Warszawa dnia 13.05.2016

**Dotyczy przetargu nieograniczonego na:
"Adaptacja części lokalu usługowego na zespół pomieszczeń biurowych Filharmonii
Narodowej"**

| Quid STUDIO PROJEKTOWE BARTŁOMIEJ KULINA 06-430 Cieszyńsk ul. Orniczka 4 telefon: 022 620 43 99 e-mail: info@quid.pl 00-950 Warszawa ul. Al. Solidarności 113/72 00-950 Warszawa | | NAZWA RYSUNKU: ELEMENTY DO ROZBIÓRKI RZUT PARTERU I ANTRÉSOLI SKALA: 1:100 | |

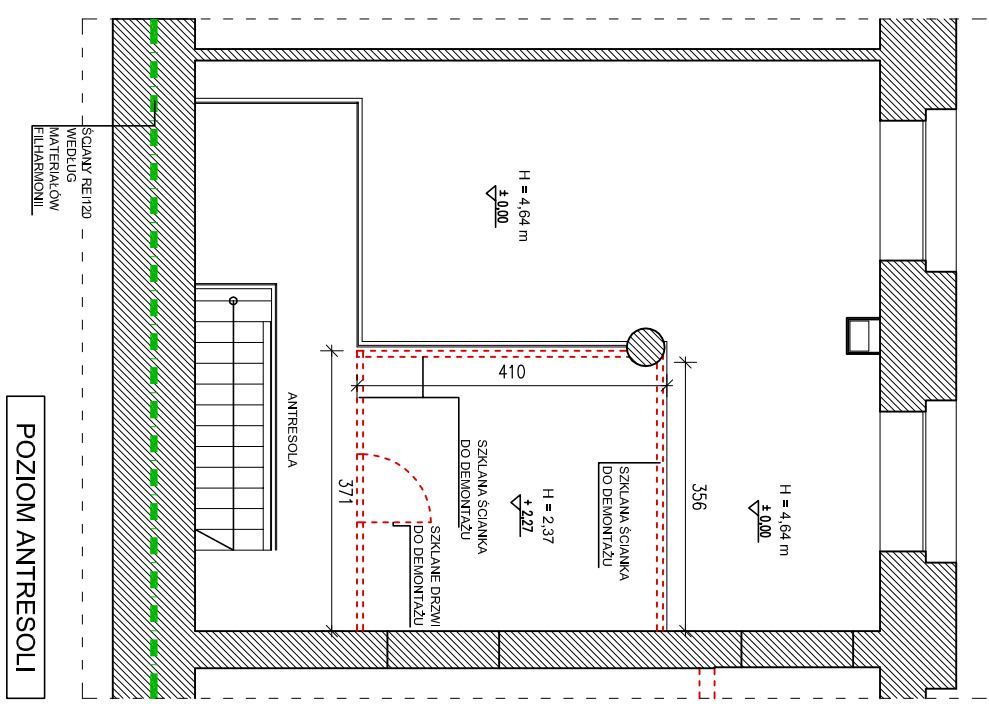
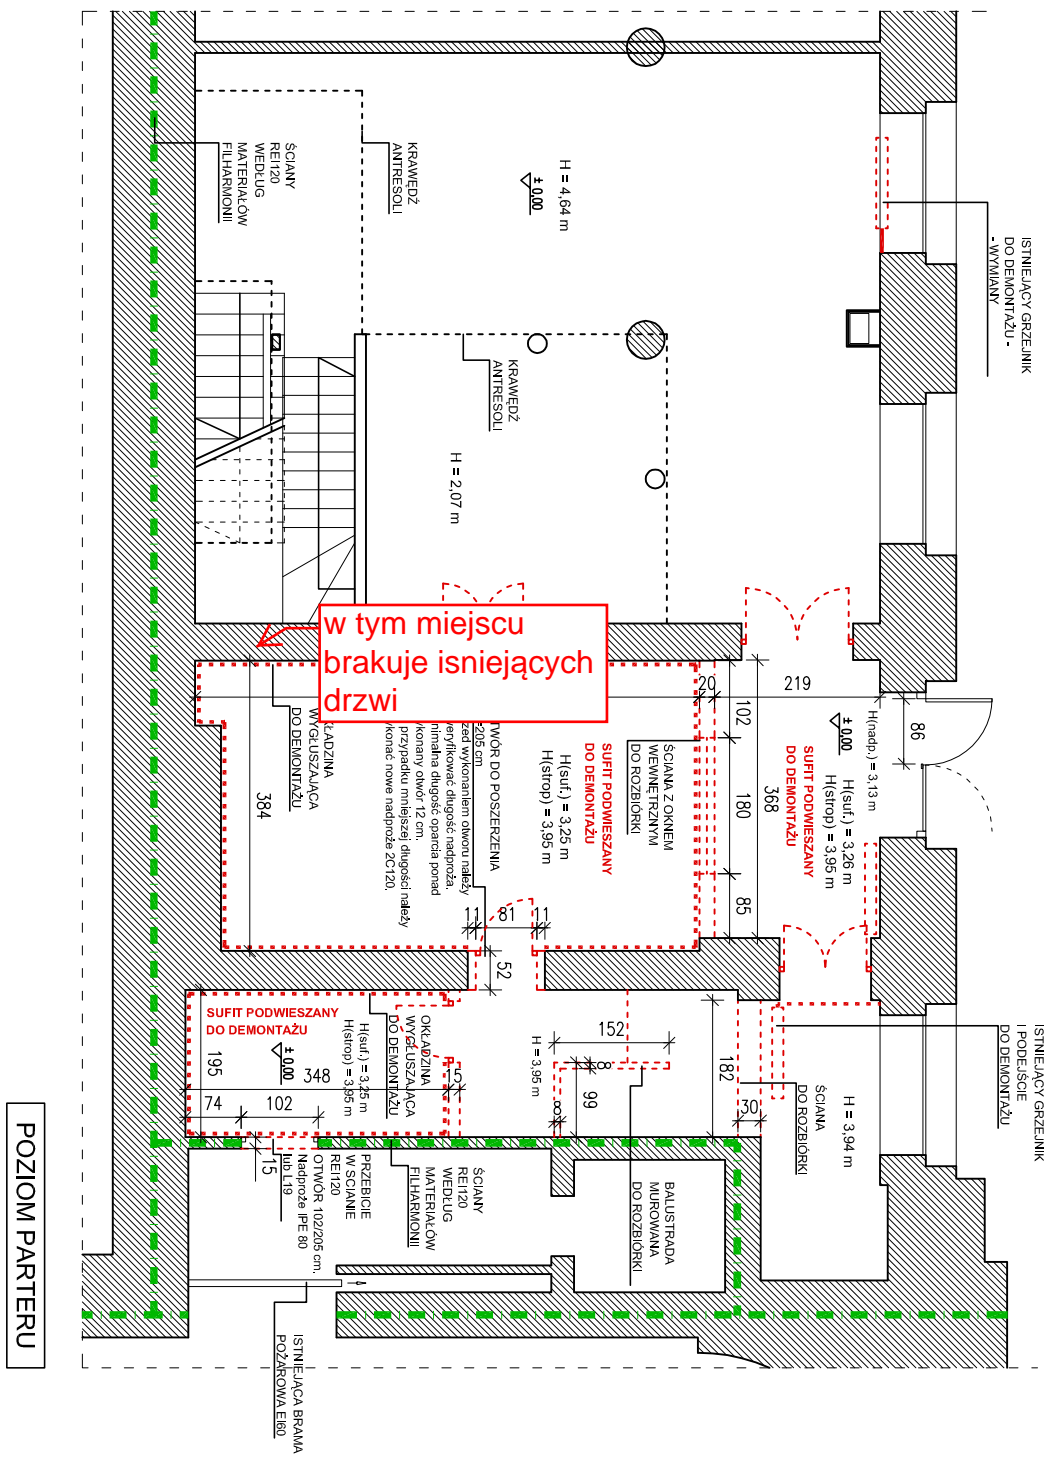
„Po przeprowadzonej w dniu dzisiejszym wizji lokalnej mam pytanie do drzwi znajdujących się w pomieszczeniu Nr 2, są to drzwi istniejące ale nie zaznaczone na rysunkach (Elementy do rozbiórki rzut parteru i antresoli oraz rzutu pomieszczeń poziomu parteru). Na rysunkach zaznaczona jest tylko okładzina wygłuszająca do demontażu, jakie prace mamy zakładać wobec tych nie zaznaczonych drzwi? Prowadzą one do ślepego schowka w którym jest mały sejf oraz schody .

W załączniku rysunek w którym pozwoliłam sobie zaznaczyć umiejscowienie istniejących brakujących drzwi”

Wyjaśniamy:

Istniejące drzwi w pomieszczeniu nr 2 (a nie zaznaczone na rysunku) należy pozostawić bez zmian.

W załączeniu rysunek z lokalizacją drzwi
